NUOVO PORTO TURISTICO DI PALLANZA

PROGETTO DEFINITIVO

Documento di risposta alle integrazioni

Codice elaborato: PALLANZA_SA_0701_0

Figura 1.1 Layout n. 1 - 175 posti barca - spazio acqueo occupato 31.183,00 mq

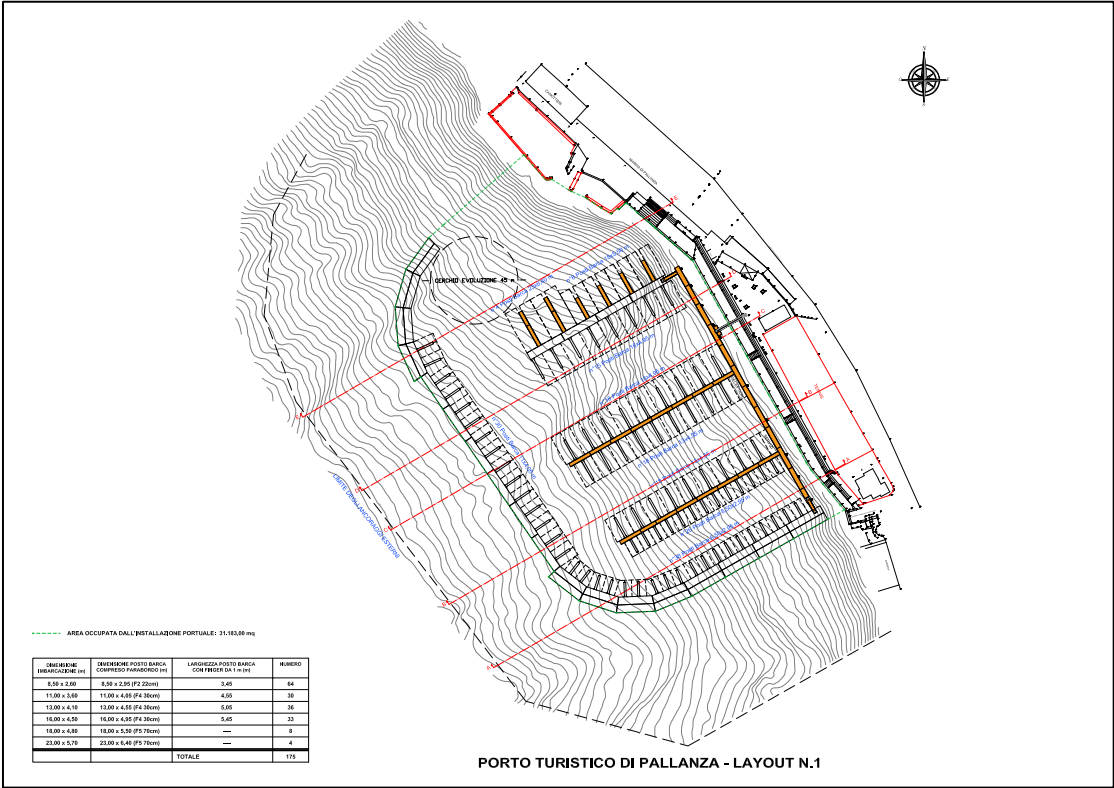
1. Tenuto conto dell'elevato valore paesaggistico dell'area, della conformazione delle sponde lacuali che delineano il Golfo Borromeo del Lago Maggiore, della collocazione in prossimità di un'area urbana a metà fra due nuclei storici, della presenza di percorsi panoramici e di infrastrutture portuali esistenti, anche se di minori dimensioni come la Marina piccola di Pallanza, come già condiviso negli incontri preliminari con questa Soprintendenza, al fine di migliorare l'inserimento paesaggistico del nuovo porto, si chiede di valutare una soluzione che morfologicamente sia più conforme allo sviluppo della costa interessata, secondo una forma maggiormente compatibile con il contesto di riferimento, meno squadrata e più aderente alla linea di costa, che possa anche includere in maniera coerente, e non solo affiancare, la struttura esistente della Marina piccola di Pallanza, determinando così una concreta e completa riqualificazione dell'area a lago.

Un primo layout prevedeva l'ormeggio di 175 posti barca con l'imboccatura portuale posta a nord e uno spazio acqueo occupato di 31.183,00 mq con una diga galleggiante che si estendeva in posizione antistante alla Marina Piccola di Pallanza (cfr. Porto turistico di Pallanza - layout n.1_PALLANZA_PI_0122_0).

Figura 2.28 Layout n. 1 - 175 posti barca - spazio acqueo occupato 31.183,00 mq

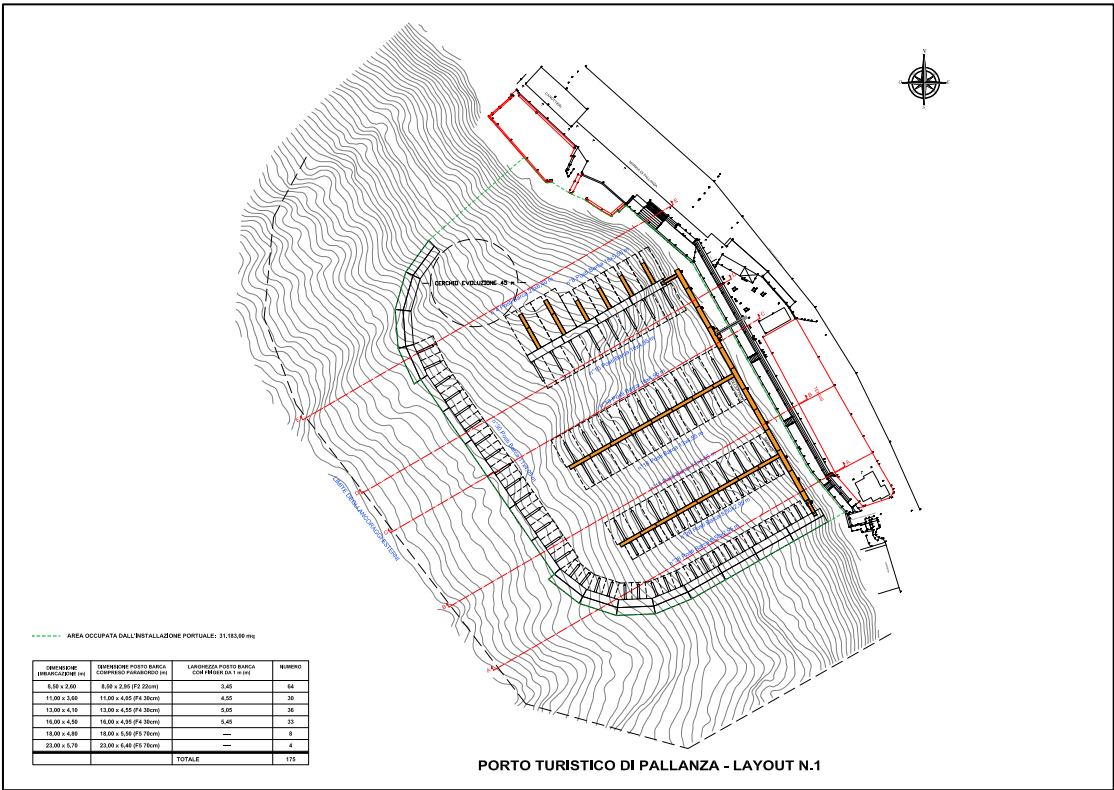
Per quanto riguarda la richiesta di: *"voler prevedere affinamenti progettuali finalizzati ad una maggiore "coerenza dimensionale e morfologica" dell'opera proposta "con i caratteri tipologici del tessuto edificato storicamente consolidato e di ripristino e valorizzazione delle relazioni paesaggistiche nel territorio interessato, che ne contraddistinguono la connotazione e l'identità"*, preme evidenziare che non si ravvisano elementi morfologici del tessuto che possano in qualche modo indirizzare il progetto che non è in continuità con il centro storico.

Un primo layout prevedeva l'ormeggio di 175 posti barca con l'imboccatura portuale posta a nord e uno spazio acqueo occupato di 31.183,00 mq con una diga galleggiante che si estendeva in posizione antistante alla Marina Piccola di Pallanza (cfr. *Porto turistico di Pallanza - layout n.1_PALLANZA_PI_0122_0*).

Figura 3.20 – Raffigurazione del sistema interrato per i rifiuti urbani

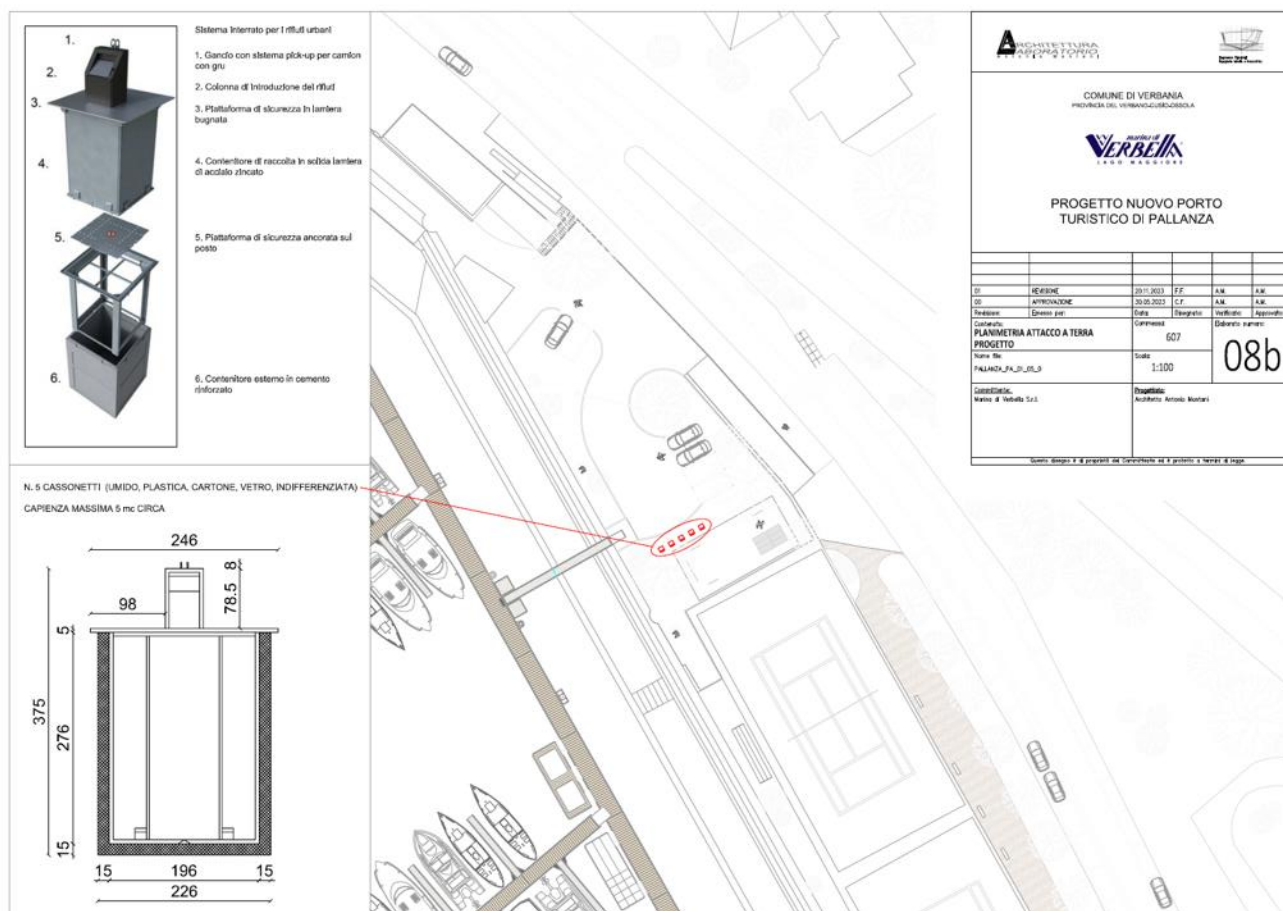
Nel SIA si legge che è stata prevista la *"sistemazione di idonei cestini che verranno svuotati con la stessa procedura dello smaltimento dei rifiuti urbani"*. Sarebbe tuttavia opportuno, come anche indicato nelle planimetrie di altri porti della stessa tipologia indicati nello stesso SIA, individuare un'area predisposta alla raccolta differenziata dei rifiuti, in modo da permettere il conferimento anche di quei rifiuti prodotti dalle imbarcazioni che non troverebbero posto nei cestini posizionati sui pontili a causa della loro tipologia o dimensione.

A seguire si riporta la tavola (elaborato **PALLANZA_PA_0108b_o** "Planimetria attacco a terra progetto") in cui si evidenzia la posizione dei cassonetti interrati e il dettaglio relativo alle loro misure e caratteristiche.
